Modulo per la presentazione delle osservazioni per i piani/programmi/progetti sottoposti a procedimenti di valutazione ambientale di competenza statale

ID: Codice procedura (ID_VIP/ID_MATTM): 12691

“Progetto di un impianto eolico denominato “Pitigliano” ubicato nei comuni di Pitigliano (GR) e Sorano (GR) costituito da 20 (venti) aerogeneratori di potenza nominale 7,0 MW per un totale di 140,0 MW con relative opere connesse ed infrastrutture indispensabili”

TESTO DELLE OSSERVAZIONI

Immagine 1. Vincoli ex art. 136 del CBC dal PIT della Regione Toscana e zona approssimativa dove è progettato l'impianto industriale.

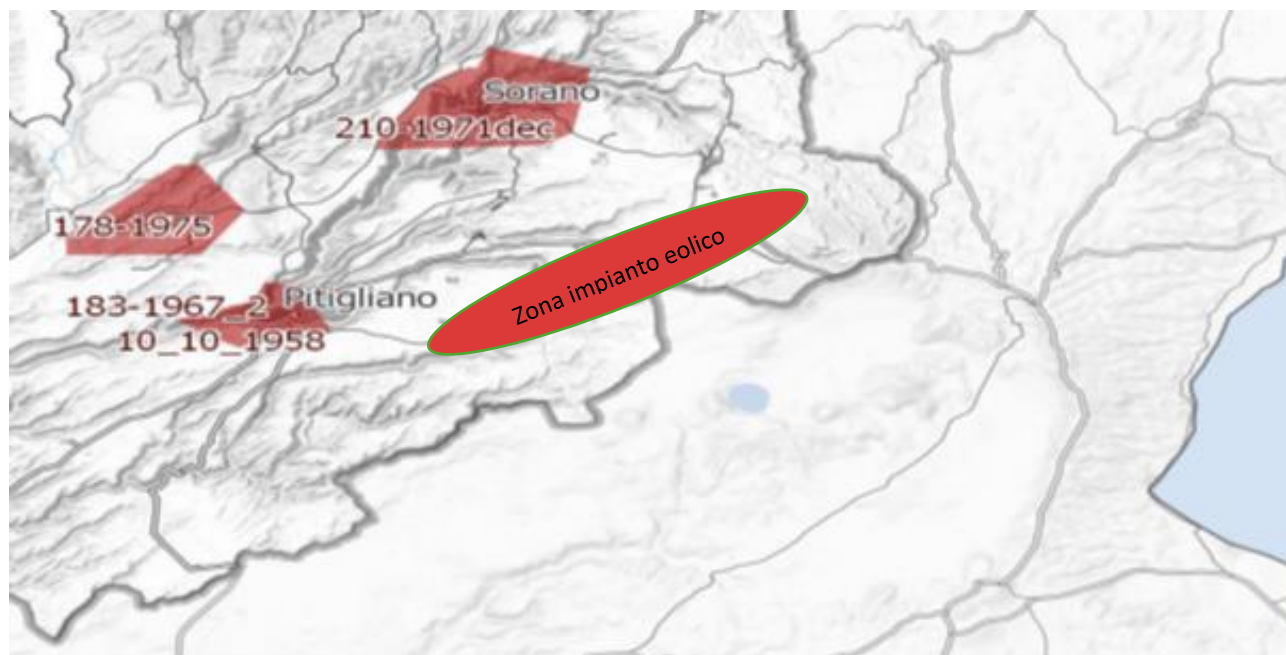
Al contrario di quanto sostiene la proponente, si evidenzia che l'impianto eolico industriale citato non solo ricadrebbe con tutti e 20 gli aerogeneratori all'interno delle fasce di rispetto di 3 km di due vincoli paesaggistici di notevole interesse pubblico esistenti nella Regione Lazio e con una parte di essi nel vincolo paesaggistico del Centro abitato di Sorano (GR) quindi in aree non idonee all'installazione di impianti di energia rinnovabile. Addirittura, alcuni aerogeneratori sarebbero ubicati a poche centinaia di metri dai perimetri dei due vincoli paesaggistici laziali ex art 136 del CBC. Ma la non idoneità dell'area non sarebbe certificata soltanto da questi vincoli paesaggistici ma anche dalle fasce di rispetto dei Beni della Parte seconda del CBC numerosi nel territorio interessato dal progetto dell'impianto eolico. Infatti la Proponente a pag 11 del SIA scrive: *"L'area interessata si trova all'esterno delle aree SIN individuate in Toscana e dista circa: 2,8 km dal centro abitato di Pitigliano, 2,7 km dal centro abitato di Onano, 2,8 km dal centro abitato di Latera"*. Quindi l'impianto come certifica la proponente potrebbe ricadere all'interno delle fasce di rispetto dei Centri Storici dei paesi citati e comunque li lambirebbe. Incompatibile sarebbe l'ubicazione di una parte del cavidotto che ricadrebbe nelle fasce di rispetto

del vincolo paesaggistico di notevole interesse pubblico del Centro Storico di Pitigliano. Considerando che le Regioni grazie al Decreto interministeriale nell'emanazione della legge sulle aree idonee e non idonee hanno la facoltà di estendere le fasce di rispetto dei Beni del CBC fino a 7 km per alcuni di essi non è da escludere che gli aerogeneratori del progetto eolico, essendo ancora in itinere, tra qualche mese si troverà ancora con ulteriori incompatibilità oltre alle numerose già esistenti. Questa possibilità di estensione delle fasce di rispetto fino a 7 km per i Beni del CBC da parte delle Regioni diventa particolarmente probabile per il Centro Storico di Pitigliano famoso nel mondo come dimostra anche il prestigioso riconoscimento insieme a Sovana e Sorano nell'elenco dei siti del World Monuments Found (WMF) prestigiosa istituzione con sede a New York che svolge un ruolo complementare a quello dell'Unesco. La stessa considerazione per il Centro storico di Pitigliano ovviamente vale sia per Sorano che per Sovana.

Inoltre, come sostiene la Proponente parte dell'impianto si verrebbe a trovare a 3,5 km dal centro abitato di Sorano. Infatti, tre degli aerogeneratori WTG 08, 09, 10 sono addirittura all'interno delle fasce di rispetto dei 3 km del suo vincolo paesaggistico di notevole interesse pubblico ex art 136 del CBC. Si evidenzia che così si crea

un'ulteriore incompatibilità con la tutela del Paesaggio.

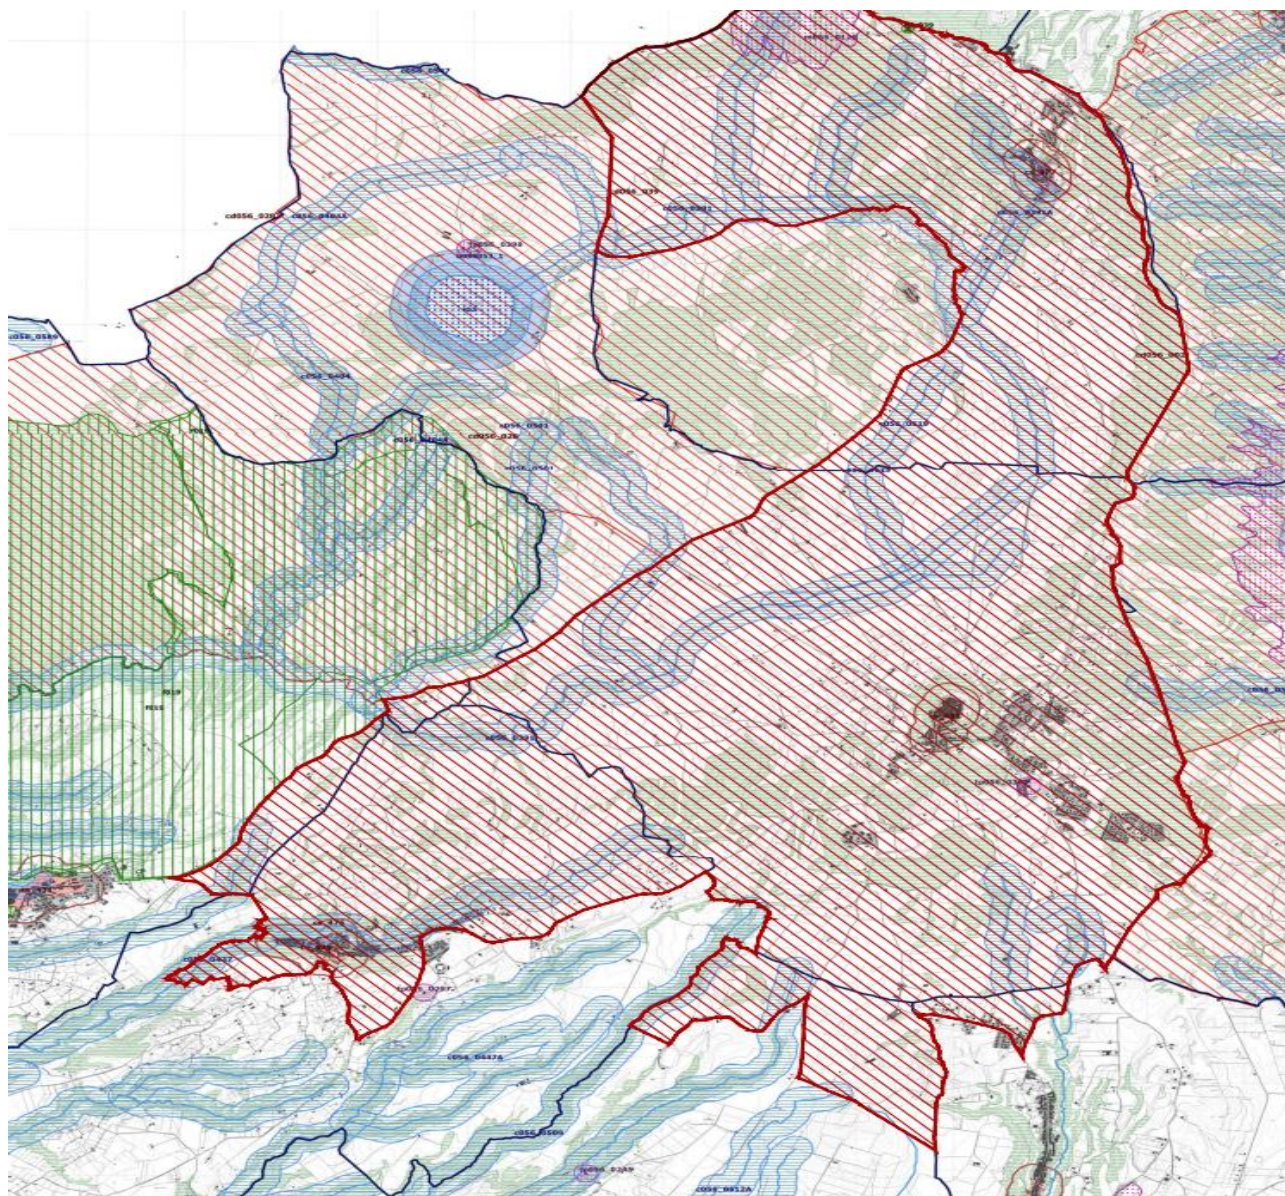
Come è illustrato nell'immagine si ribadisce che l'impianto industriale "Pitigliano" ricade completamente all'interno delle fasce di rispetto dei due vincoli di notevole

interesse pubblico e lambisce quelle di un terzo vincolo e quindi come affermato dal Consiglio di Stato nelle sentenze citate, l'impianto è insediato in area non idonea ai sensi dell'art. 20 comma 8 lettera c quater del D.Lgs. n. 199/2021 e ss.mm.ii al contrario di quanto sostiene la proponente.

Immagine 3. Cumulo di una parte di impianti eolici, fotovoltaici e geotermici industriali in progettazione ed esistenti intorno all'eolico industriale "Pitigliano".

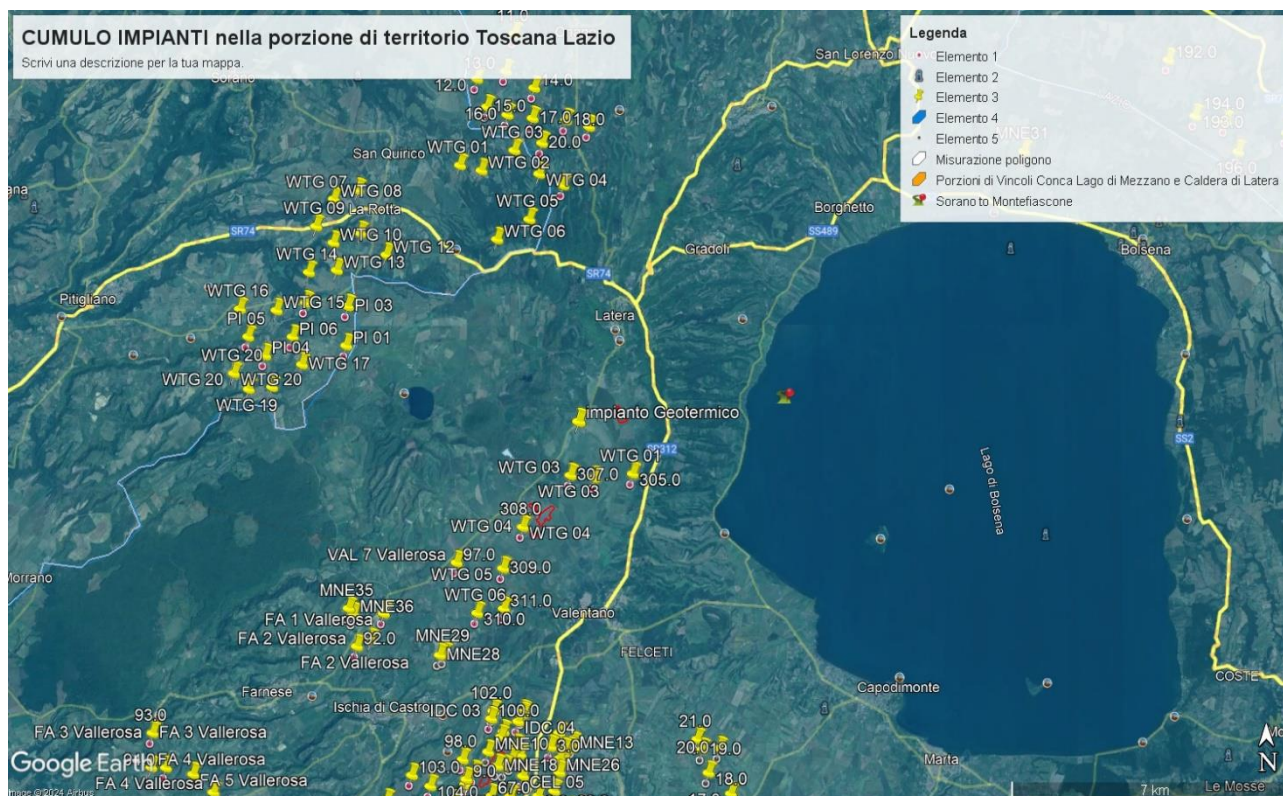
Tornando alle Linee guida nazionali, l’allegato IV dedica il paragrafo 3 agli impatti visivi e quelli sui Beni Culturali, Paesaggistici, Naturalistici e Culturali, ecc. Viene detto che la valutazione dell’impatto visivo dovrà essere effettuata tenendo conto “degli elementi caratterizzanti e qualificanti il paesaggio, effettuata alle diverse scale di studio (vasta, intermedia e di dettaglio...”. Le analisi debbono non solo definire l’area di visibilità dell’impianto eolico industriale, ma anche il modo in cui l’impianto viene percepito all’interno del bacino visivo. Le analisi visive debbono inoltre tener in opportuna considerazione gli effetti cumulativi derivanti dalla compresenza di più impianti”. Nella Relazione Paesaggistica e nello Studio di Impatto Ambientale prodotte dalla proponente come già evidenziato è stato ignorato il vincolo paesaggistico di notevole interesse pubblico ex articolo 136 del Codice dei Beni

Culturali “*Ambito paesaggistico, geologico e geomorfologico dell’orlo della caldera di Latera ...*” Non vengono nemmeno citati gli impianti eolici in progetto al MASE, il “Rempillo” (6 aerogeneratori) e un altro in verifica amministrativa di 14 aerogeneratori e 72, 6 MW. Ad oggi nei territori di Pitigliano, Sorano e in quello limitrofo potenzialmente potrebbero essere insediati 40 aerogeneratori alti 200 metri e larghi 170. Ma la proponente non cita neanche altri impianti che creerebbero il cumulo e quindi maggiore impatto. Infatti, sul territorio della “Città del Tufo” (Sorano e Pitigliano) impatterebbero anche l’impianto eolico “Montarzo” di Onano con 13 aerogeneratori con le dimensioni ricordate, l’altro eolico industriale nel territorio di Valentano con sette aerogeneratori (stesse dimensioni), gli impianti di Farnese con un minieolico di 3 Torri alte 60 metri già installate in località Poggio del Crognolo e l’impianto eolico industriale “Vallerosa” (7 aerogeneratori alti 200 metri e larghi 158 metri) in procedura VIA presso la Regione Lazio. Inoltre, altri impianti del minieolico già presenti a Valentano, Cellere e Piansano e due progetti eolici industriali con le stesse dimensioni (200 m x 170 m) nel Comune di Ischia di Castro. La valutazione del cumulo non prende neanche in considerazione gli impianti industriali di fotovoltaico e agrivoltaico in progetto a Farnese, Valentano, Ischia di Castro, Cellere. L’impianto geotermico in procedura Via al MASE, progettato nella Caldera di Latera. Quindi è stata effettuata una valutazione del potenziale impatto cumulativo non veritiera a dispetto di quanto affermato dalla proponente che sostiene di aver preso in considerazione uno spazio di 10 km intorno al suo impianto per gli impatti che si creerebbero.

IMMAGINE n. 2 Impianto eolico industriale “Pitigliano” e distanze aerogeneratori dai Vincoli della Conca del Lago di Mezzano...

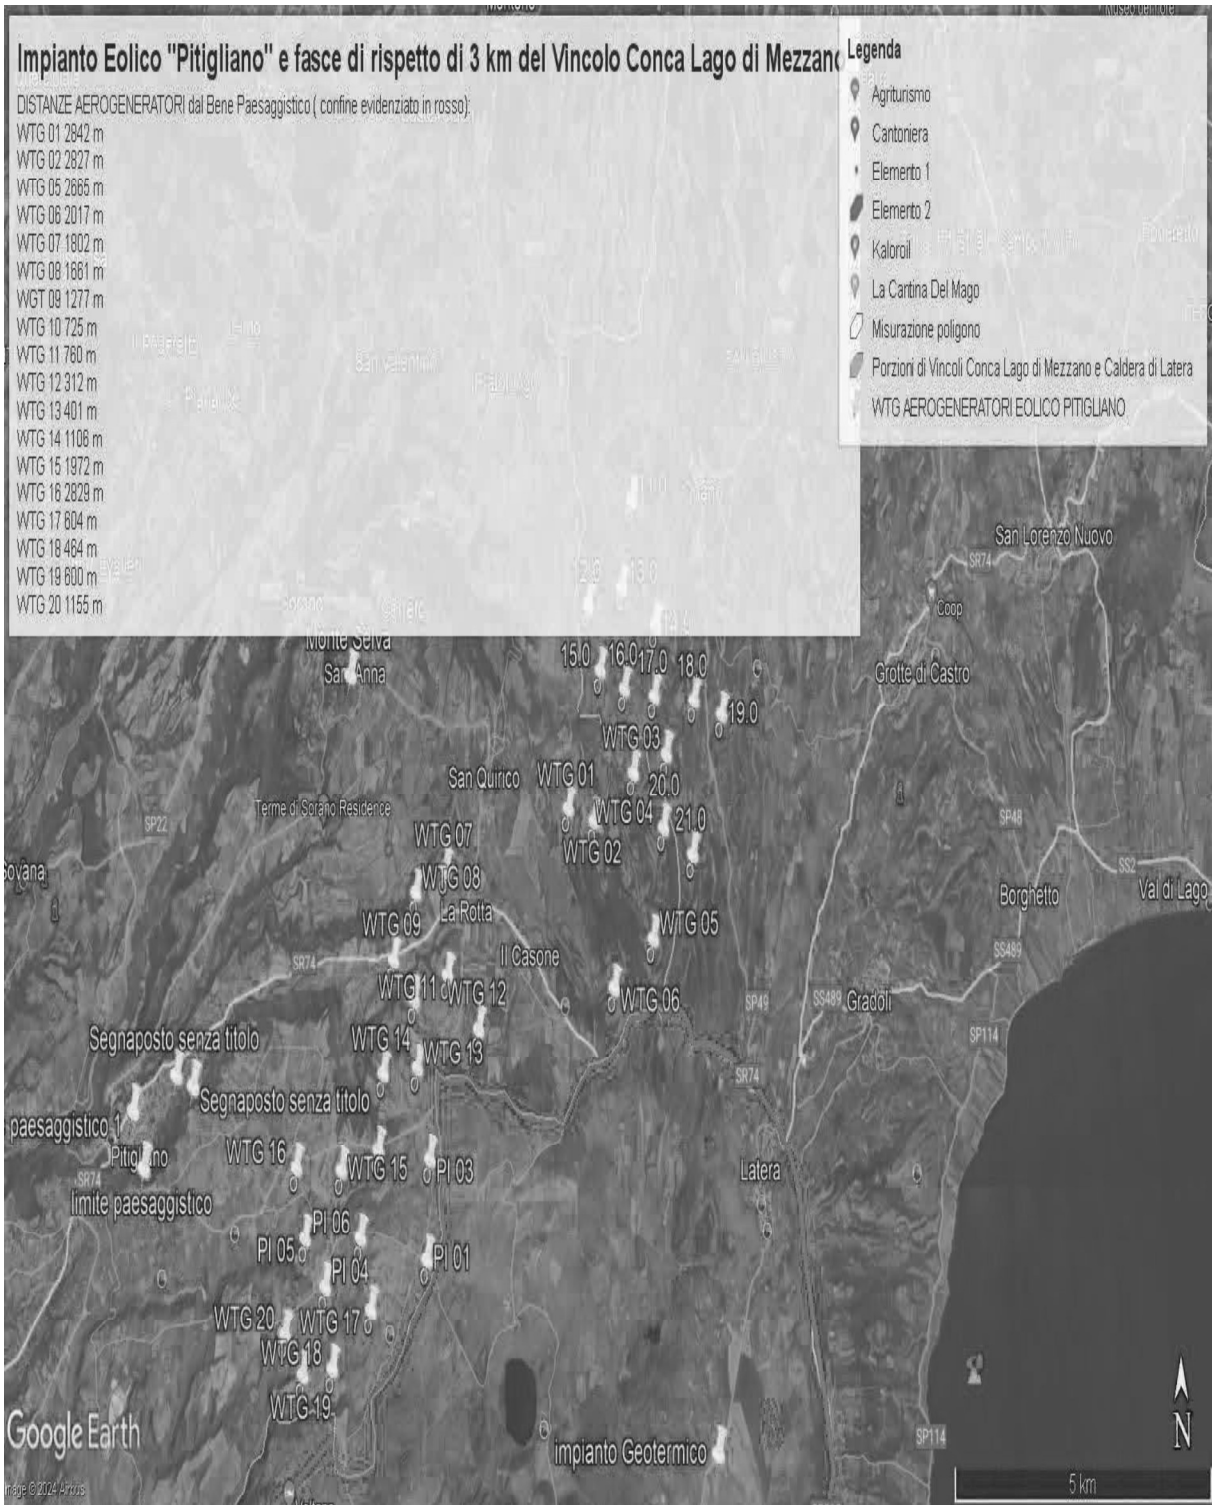
Quindi anche la Regione Lazio come Ente deputato dalla normativa nazionale a legiferare sulle aree idonee e non idonee si è espressa riguardo al fatto che abbia assolto ai doveri e alle quote stabilite dal PNIEC e in ambito regionale la provincia di Viterbo è stata quella con il più alto tasso di impianti FER tra tutte e quindi ormai satura ed il cumulo degli impianti FER installati, autorizzati e in progetto rappresenta una elevata criticità per la sostenibilità ambientale di ulteriori eventuali iniziative. L'impianto eolico “ Pitigliano” pur essendo “esterno al confine provinciale e regionale ma nelle sue immediate vicinanze (a soli 100 metri i primi due aerogeneratori) oltre

ad impattare sul territorio e sulle economie di cinque Comuni del Lazio (Farnese, Onano, Latera, Valentano, Grotte di Castro e Gradoli) si trova nelle fasce di rispetto dei Beni di notevole interesse pubblico come si è evidenziate nelle Osservazioni precedenti e crea degli impatti negativi anche sui beni naturalistici come verrà dettagliato nell'Osservazione relativa alla Vinca. Inoltre, andrebbe a sommarsi al già enorme cumulo di impianti eolici e fotovoltaici e geotermici che creano una elevata criticità ambientale nella provincia di Viterbo e interferiscono anche con il territorio toscano come si può vedere dalle varie immagini dell'Allegato n. 1.

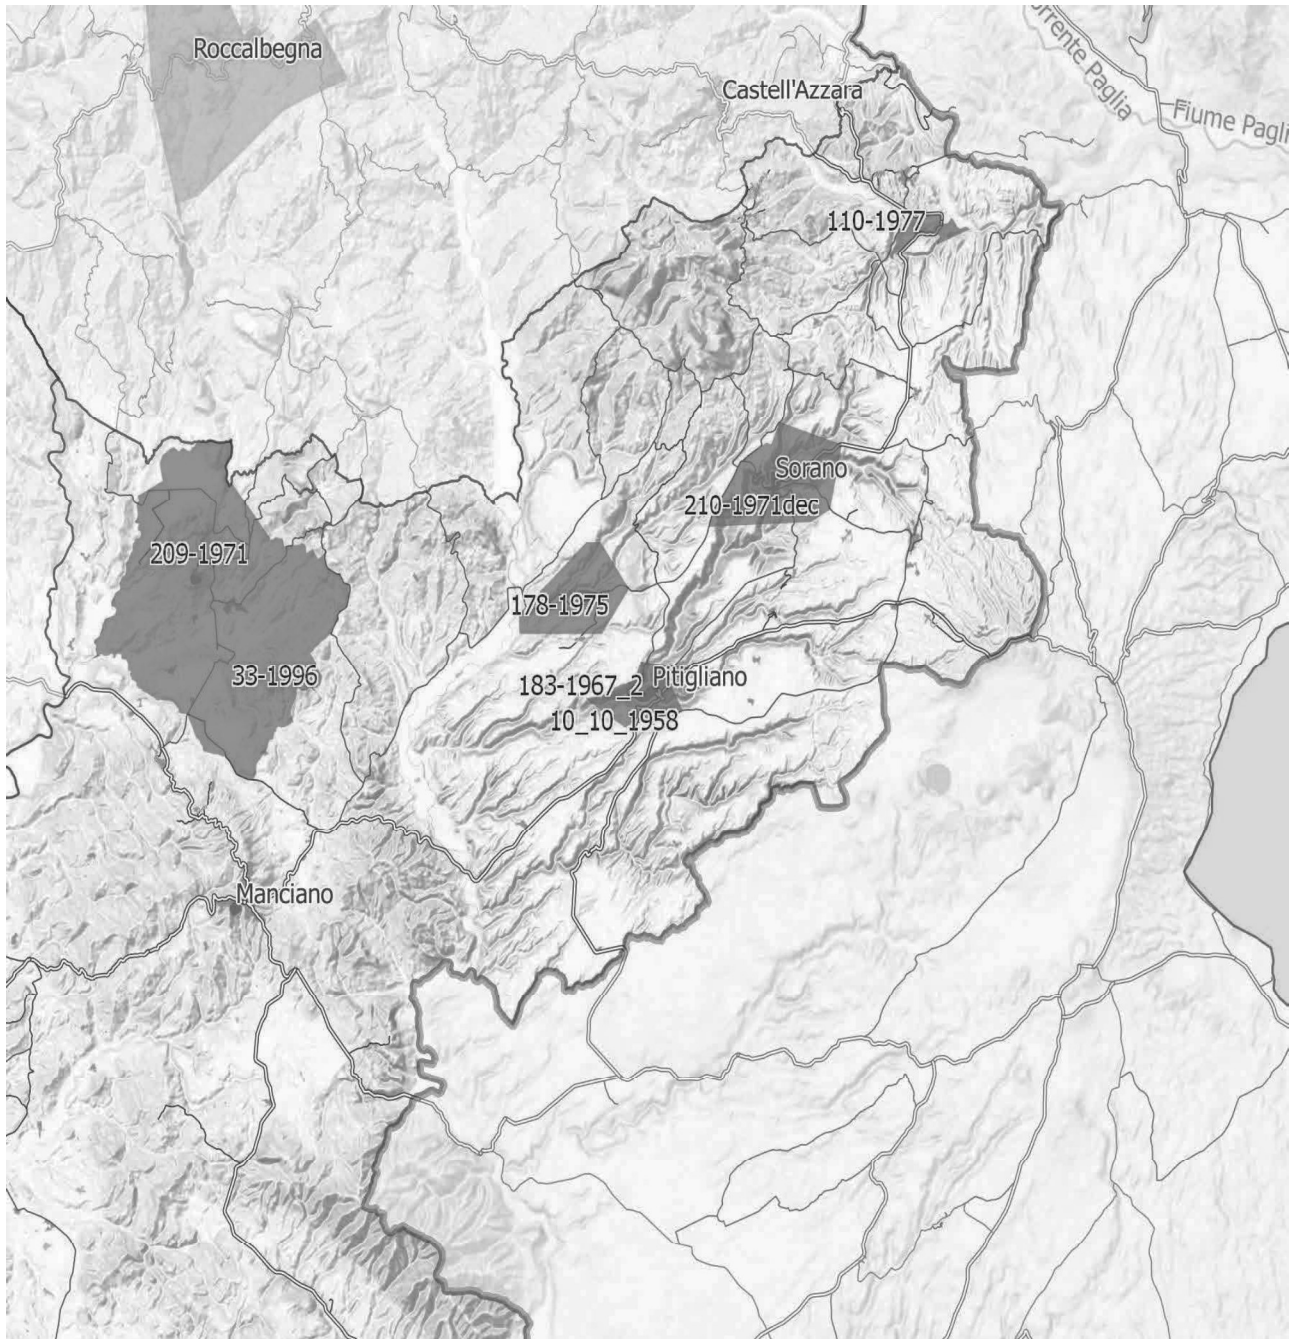
IMMAGINE n. 4 Si evidenzia che i tre aerogeneratori WTG 07, WTG 08 e WTG 09 impattano con il vincolo paesaggistico di notevole interesse pubblico del Centro Storico di Sorano. Il WTG 07 si troverebbe a 2828 m, WTG 08 2504 e WTG 09 2990. Il cavidotto dell'impianto invece impatta in buona parte del Vincolo paesaggistico ex art. 136 del CBC del Centro Storico di Pitigliano.
